Ersetzen der alten Energieregler durch neue Energieregler

Lage der Flachstecker für die alten Energieregler

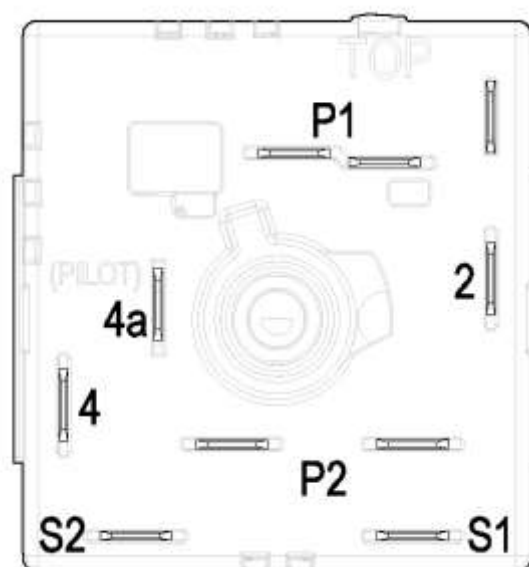
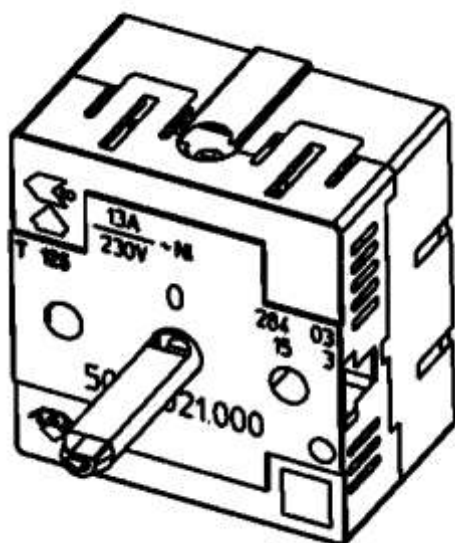
Die Bauart der Energieregler für Herde hat sich geändert. Die Lage der Flachstecker und die Größe der Energieregler wurden geändert.

Bei der Installation der Energieregler neuer Bauart in Geräten mit Energieregler alter Bauart ist es erforderlich, sämtliche Kabelbäume entsprechend der neuen Lage der Anschlüsse an dem Energieregler mit den geeigneten Flachsteckern zu verbinden.
